CONCOURS CASINO DU BRASSUS

Transformation et assainissement du Casino du Brassus

RAPPORT DU JURY

27 NOVEMBRE 2025

9 - OCULUS		2 ^e rang	2 ^e prix
Architecte	Aviolat Chaperon Escobar Sàrl André Escobar		
Collaborateur-ices	Guillaume Voisard Sarah Niepieklo Aurélie Lecoq

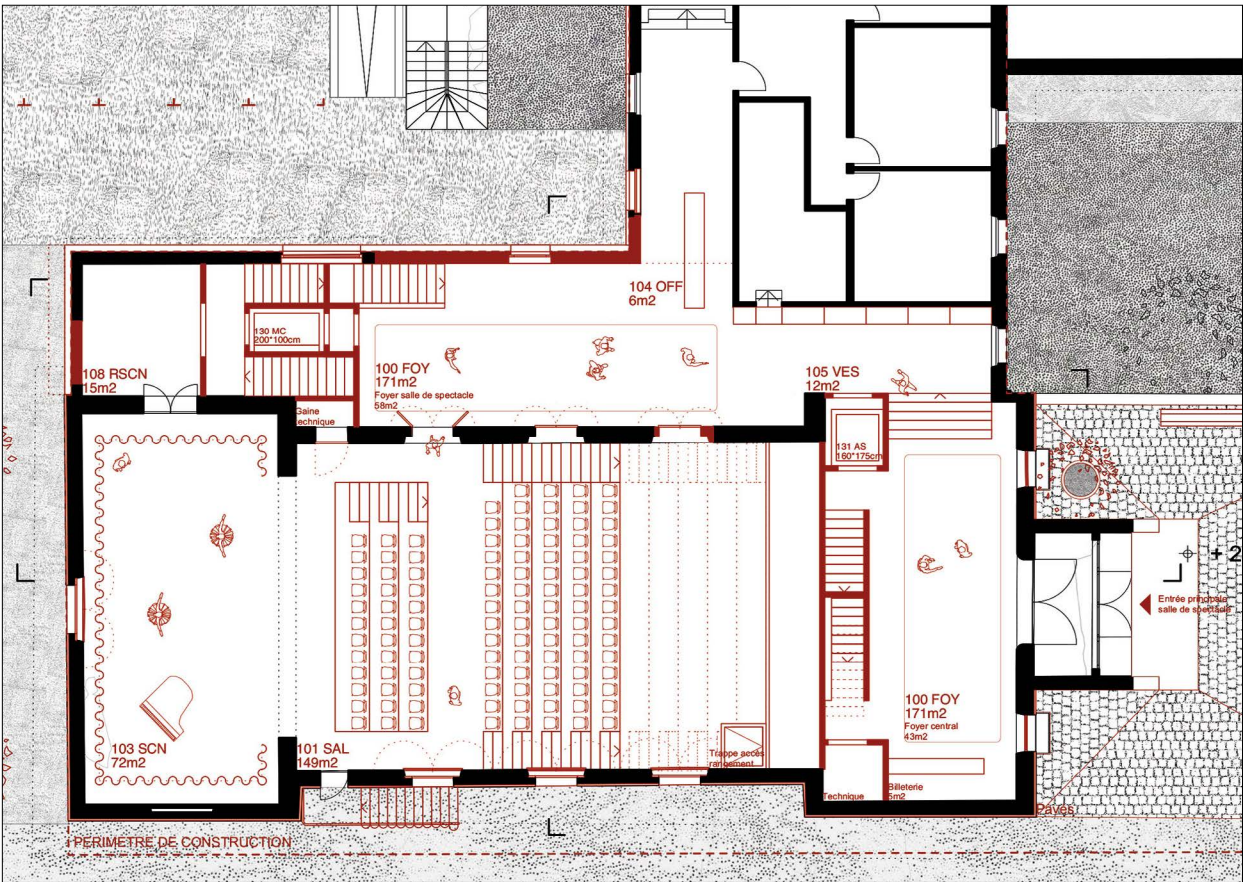
Le projet OCULUS fait le choix d'intervenir spécifiquement sur le volume de l'annexe existante à l'Est, afin d'augmenter la générosité des espaces dédiés au public et clarifier les parcours. Il met en relation l'annexe avec le foyer actuel et offre une nouvelle galerie d'accueil disposée en «L», autour de la salle de spectacle, qui assure deux entrées publiques interconnectées, en faisant l'économie d'investir l'appartement du tenancier de l'hôtel.

À l'intérieur de la salle, le projet opère un changement radical du niveau de référence du sol en généralisant un plancher technique à hauteur de l'actuelle scène. Il offre un plateau relativement flexible et polyvalent, avec l'intégration d'une fosse d'avant-scène utile pour la diversité des configurations et la redéfinition d'un nez de scène, mais qui impose une réduction non négligeable de la hauteur libre de la salle. Côté parvis, ce rehaussement génère également des difficultés : la salle se voit coupée d'une relation directe avec le foyer d'entrée qui, hormis la billetterie, reste cantonné à une zone de passage – les entrées s'effectuant plutôt depuis le foyer latéral. L'espace d'accueil du public se retrouve à cheval sur deux altitudes de sol différentes que l'on franchit soit par des emmarchements de côté, soit par l'ascenseur principal, péjorant la fluidité des parcours.

7 - Résonance

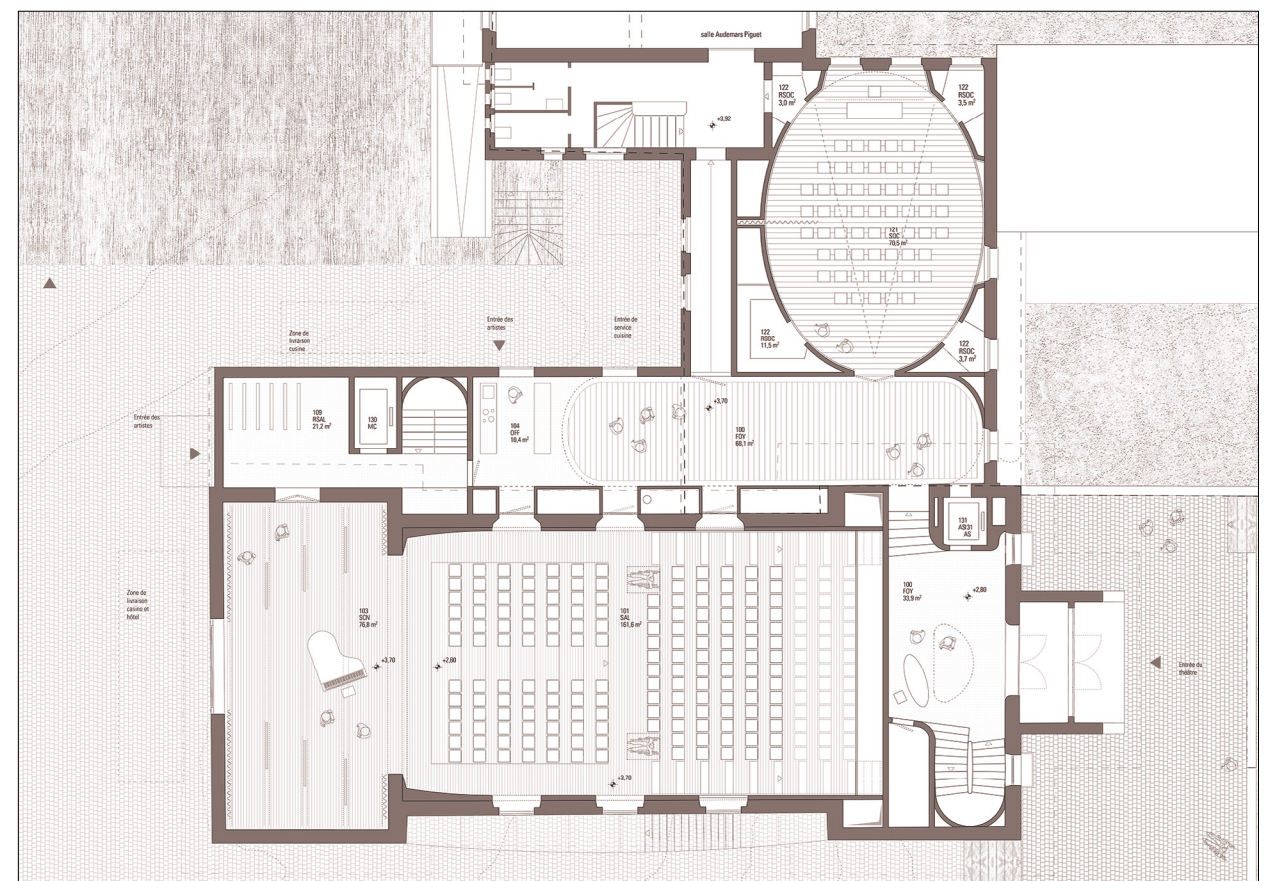
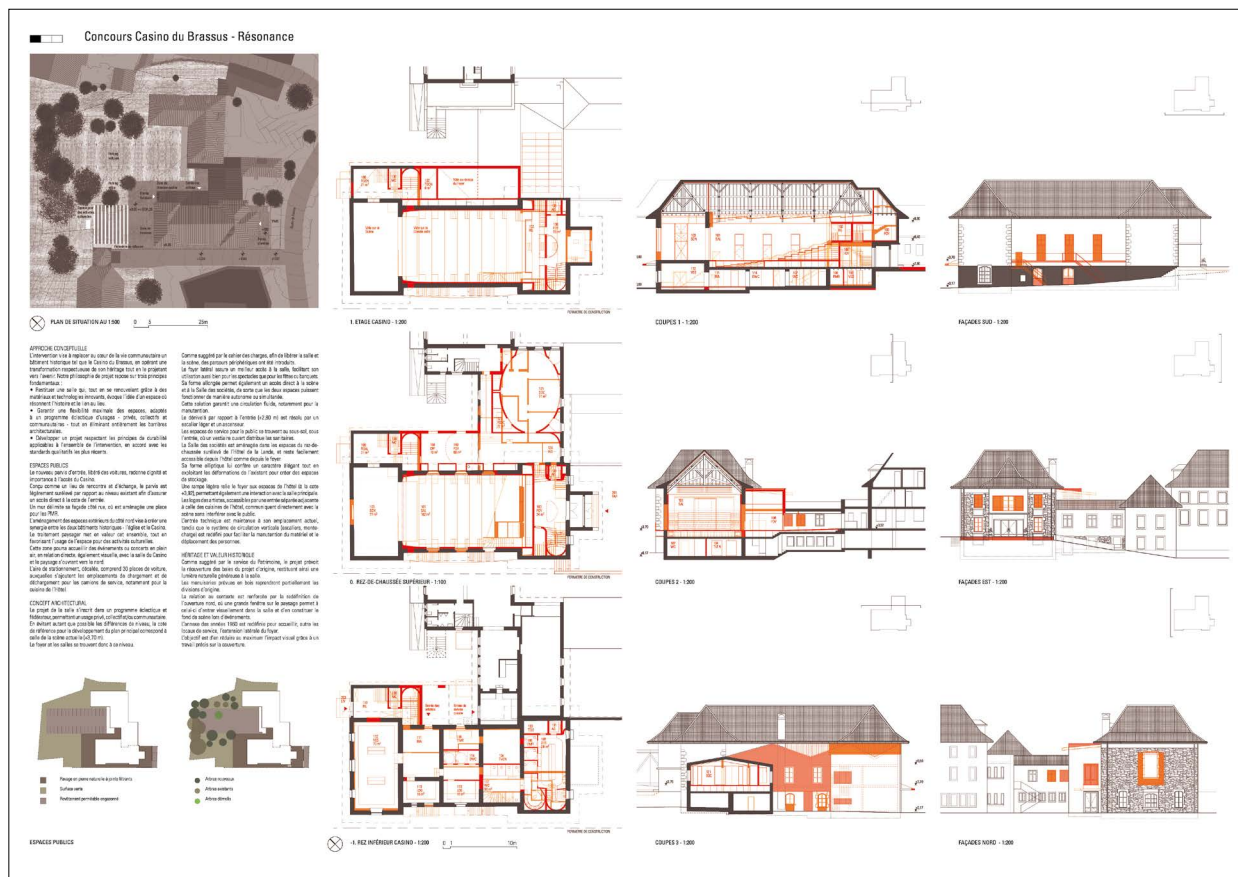
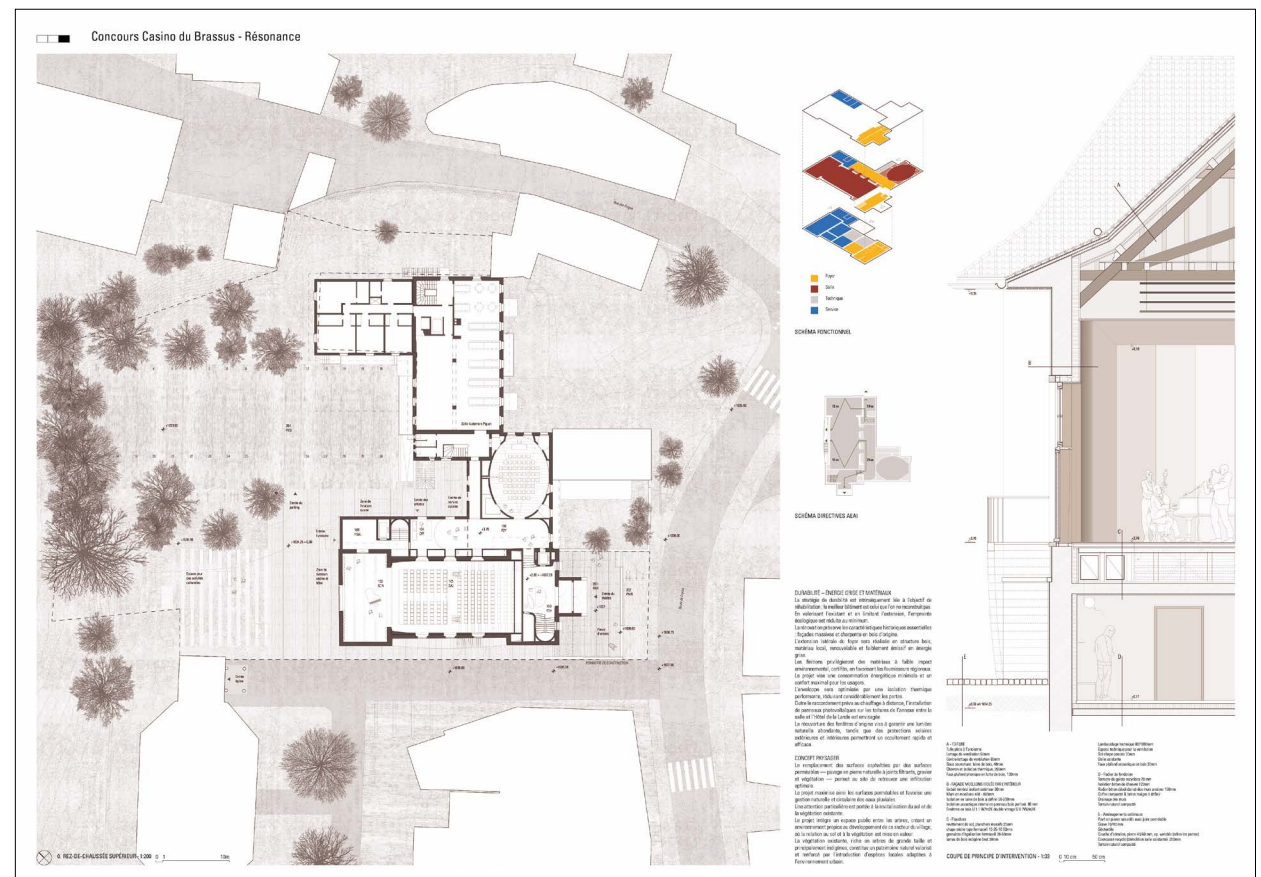
Le projet Résonance prend un parti pris radical, celui de rehausser et d'unifier le niveau de sol de référence à celui actuel de la scène, lui permettant de développer un vrai concept de flexibilité de la salle de spectacle. Le projet ne se contente pas de penser l'intérieur mais offre une réflexion urbaine en requalifiant l'espace du parvis du Casino en lien avec celui du Temple proposant des espaces extérieurs utilisables pour différents événements culturels, formulant une réflexion à l'attention du village.

Le travail sur le niveau de la salle de spectacle permet de mettre en place un jeu de fosse pour recréer un front de scène ou développer des plateformes flexibles offrant une multitude de dispositions pour les spectacles et pour les réceptions. Combinée au système de gradins rétractables et à une restructuration complète de la salle (rehaussement du plafond actuel, matérialité et ouvertures), ce geste permet de mettre en valeur le point fort de ce projet : la qualité de la salle de spectacle en tant qu'espace. En revanche, la réflexion scénographique n'est pas suffisante pour permettre une exploitation efficace, d'un point de vue dimensionnel, technique ou distributif. L'installation des gradins a un impact important sur la structure initiale de la partie avant du Casino, allant jusqu'à remettre en question la statique du bâtiment. Le rangement des gradins a également un impact préjudiciable sur la dimension du foyer d'entrée. Celui-ci souffre d'une profondeur réduite malgré une volonté de travail en coupe prometteuse pour la relation spatiale avec le foyer supérieur.

Le passage au foyer latéral, donnant ensuite l'accès exclusif à la salle, est le seul élément qui pourrait remettre en doute la volonté de travail sur les niveaux. En effet, le couple malencontreux formé par l'escalier et l'ascenseur affecte la perception de la possible qualité d'espace qui pourrait être tirée du rapport entre ses deux espaces d'accueil également distribution des salles principales.

La conception de cet espace est une belle promesse en plan tant d'un point de vue distributif, spatial, fonctionnel que dimensionnel. Il promet un véritable atout central pour le projet, au cœur des espaces dédiés au public. En revanche, la qualité planimétrique est effacée dans l'analyse architecturale de cette extension. Le volume extérieur et le traitement de façade n'ont aucun lien avec l'existant et ne démontrent ni un rapport contrasté, ni mimétique avec l'existant. Ce foyer aurait pu avoir un potentiel rapport à la rue, renforçant l'idée urbaine, amorcé par l'utilisation de la fenêtre existante, mais le formalisme volumétrique général révoque le résultat.

La formalité distillée à travers plusieurs points du projet fait perdre la compréhension et la force des propositions. Par exemple, la salle de société préconise un possible emploi fractionné qui est une proposition prometteuse et retenue. Sa forme quant à elle, pose des questions sur l'efficacité acoustique de son utilisation. Il en est de même pour la distribution complexifiée par des formes faisant perdre la lecture nécessaire de la structure générale efficace du projet. De même, la réflexion sur les ouvertures est judicieuse et cohérente, mais le résultat formel n'est pas en mesure de respecter le bâtiment existant tout en proposant une solution attrayante.

Ce projet démontre d'une réponse efficace par la radicalisation de l'emploi d'un nouveau niveau de référence, celui de la scène. L'organisation générale du projet dans la résolution notamment des accès, de l'exploitation et des distributions non croisées entre public, technique et artiste démontre d'une réflexion et d'une solution prometteuse. Aux regrets du jury, qui a noté des potentiels spatiaux et fonctionnels, l'aboutissement des décisions architecturales ne sont pas à la hauteur du geste radical de modifier le niveau de référence pour une qualité scénographique irréprochable.

4^e rang 1^{re} mention

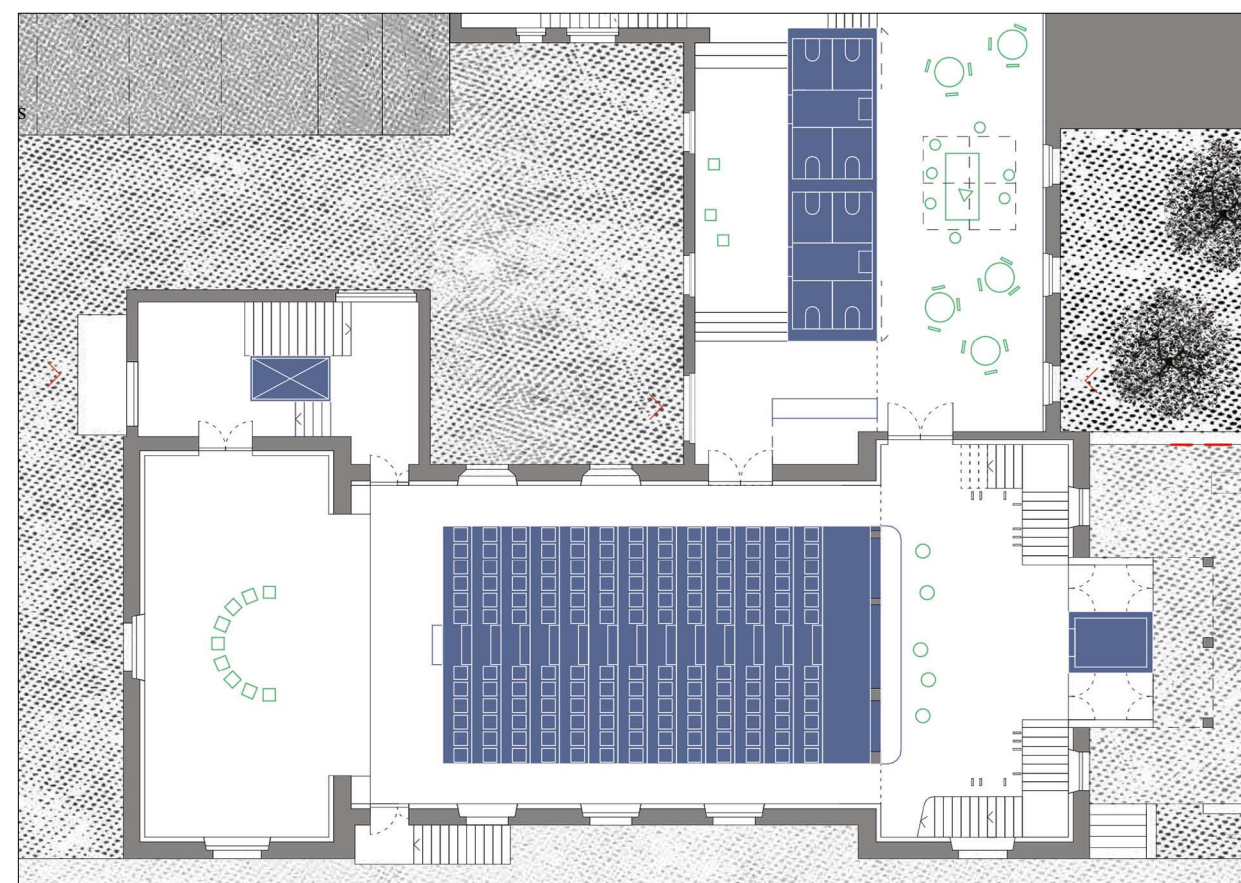
Le projet ISLANDS conserve la volumétrie héritée du Casino et de son annexe à l'Est, en focalisant la transformation sur la séquence d'entrée et le parvis d'accueil. Le parvis est vu comme l'opportunité d'une extension en sous-terrain qui permet à la fois de redéfinir en surface un lieu de rencontre sécurisé et adapté aux accès à mobilité réduite, mais aussi d'offrir en sous-sol une salle dédiée aux sociétés, favorable par son éloignement aux simultanités d'usages.

Dans la nouvelle séquence d'entrée, le foyer existant est ouvert en direct sur la salle de spectacle par le percement de deux passages latéraux de plain-pied. En configuration banquet, cela génère une enfilade qualitative des espaces, de l'extérieur vers l'intérieur, du parvis public en belvédère jusqu'à la salle. Un second foyer sur le côté vient remplacer l'appartement du tenancier et élargit l'accueil du public, offrant une entrée supplémentaire à la salle latéralement. Ce foyer comprend l'office et les sanitaires, avec l'avantage d'ouvrir une percée visuelle transversale vers l'hôtel et la place publique, laissant transparaître l'animation du Casino sur l'extérieur. Le jury regrette néanmoins le traitement spatial du double sas d'entrée et le choix de placer l'ascenseur axé en façade, qui apparaît contradictoire avec l'idée de transparence et d'ouverture. L'expression du nouveau porche, avec sa colonnade monumentale, est jugée peu compatible avec celle du Casino et manquant d'intemporalité, pour justifier la démolition du couvert existant.

Le monde du public se poursuit en sous-sol grâce à l'adjonction dans le foyer d'une nouvelle volée d'escalier donnant accès à la zone des vestiaires et à des sanitaires supplémentaires. La salle de société creusée au-devant fonctionne aisément avec une mutualisation des mêmes services et trouve des ouvertures sur le jardin voisin en contrebas. Cette « relation de voisinage » apportée par la salle des sociétés permettrait, à terme, d'envisager une requalification du jardin en un espace plus public. Néanmoins, elle pose des questions architecturales : d'une part, la hauteur libre nécessaire à la salle implique un abaissement du radier et donc la position délicate de l'ascenseur en façade, pour la desservir avec la compatibilité PMR ; d'autre part, les fenêtres sur le jardin restent relativement contraintes dans leur taille pour bien éclairer la profondeur de l'espace.

La salle de spectacle, quant à elle, est réaménagée avec un gradin rétractable à plateaux doubles peu efficace car trop étroit en raison des deux passages libérés sur les bords. Son escalier central est aussi peu opportun puisqu'il supprime les meilleures places pour le public et le choix de l'équiper avec des chaises rapportées pose la question de leur manutention à chaque changement de configuration. En contrepartie, une deuxième tribune amovible est proposée à l'étage mais celle-ci engendre un problème de visibilité au premier rang et son rangement sous la forme d'un meuble superposé au gradin d'en bas, bien qu'astucieux, représente une résolution technologique difficile à réaliser, dont il conviendrait de vérifier la sécurité. Dans la salle, l'emprise que prend le gradin une fois replié, avec sa largeur de plateau plus importante, tend aussi à réduire la surface utilisable en version banquet.

34 - Derrière le rideau 5^e rang 2^e mention

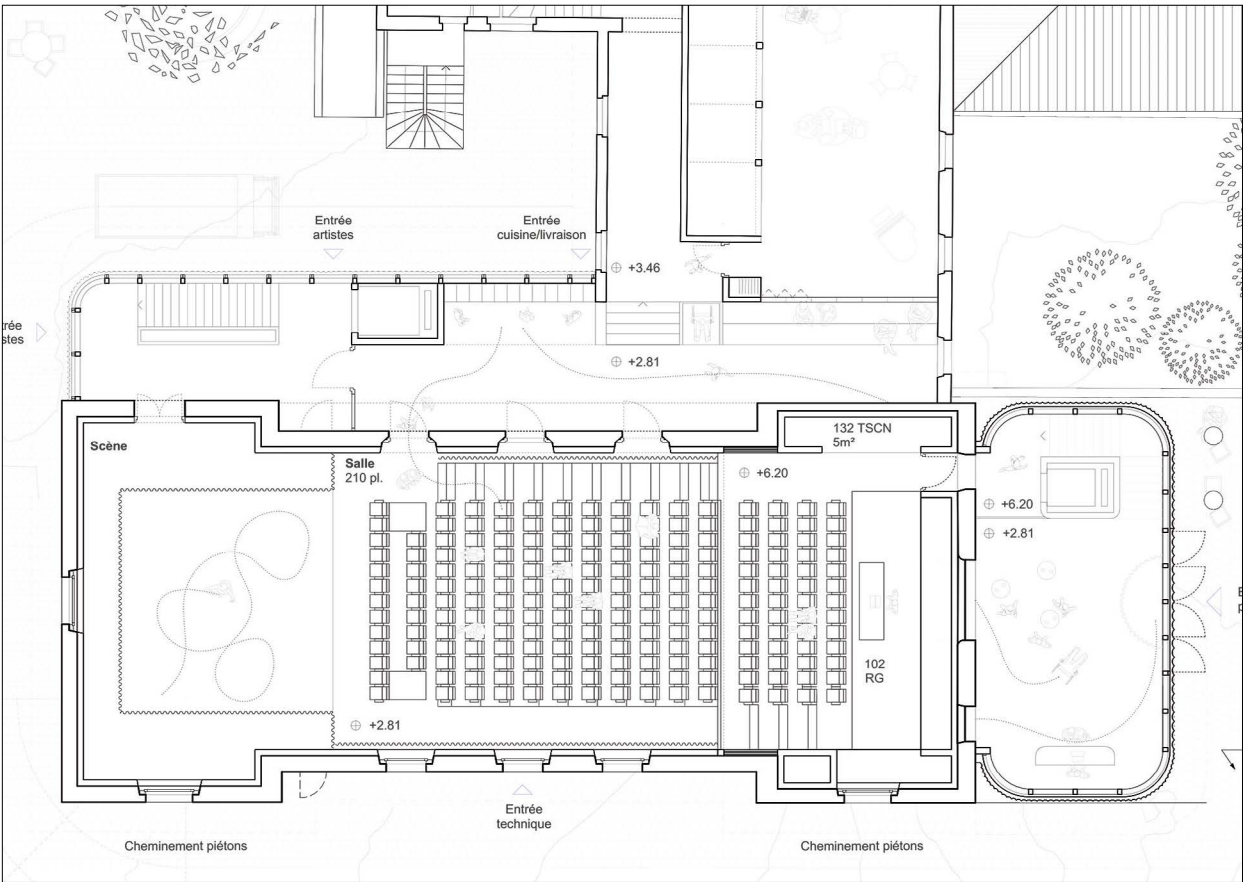
Le projet Derrière le rideau propose l'addition de deux nouveaux volumes au bâtiment existant.

Le premier, positionné au niveau de l'entrée principale, redessine le parvis et renouvelle l'image du Casino du Brassus. Il génère une surface supplémentaire et offre ainsi un foyer généreux et ouvert. La qualité spatiale du nouveau foyer a été néanmoins jugée peu qualitative, notamment par l'impact du noyau de circulation latéral avec accès étriqué à la galerie en balcon. De plus, la surface gagnée au foyer se fait au détriment du parvis extérieur considérablement réduit ; la proximité immédiate de la route risque ainsi de poser problème les jours d'affluence.

Le second volume s'étire le long de la façade est, où se trouvent l'accès des artistes et les zones de livraison implantées un niveau plus bas. L'accès à la cuisine de l'hôtel qui devait être garanti a été, en revanche, quelque peu délaissée.

La scène est abaissée et offre une continuité de plain-pied avec la salle. Cette configuration autorise une grande polyvalence d'usages et augmente la surface utile d'une salle désormais plane. Les gradins, repliables, sont intégrés dans un coffre arrière tout en maintenant un accès discret depuis le foyer. L'entrée principale de la salle se fait désormais latéralement. À l'étage, la galerie est également équipée de gradins repliables et peut fonctionner comme un espace indépendant. L'abaissement de la scène, bien que pertinent, s'avère incompatible avec le maintien des ouvertures existantes en façade airez-inférieur ; aucune solution n'est proposée pour résoudre cette difficulté.

De par l'augmentation du volume à disposition, le projet bénéficie d'une plus grande facilité pour organiser le programme ambitieux. Cette double extension et toute la reprise du rez inférieur en sous-œuvre rendront cependant les travaux particulièrement onéreux.
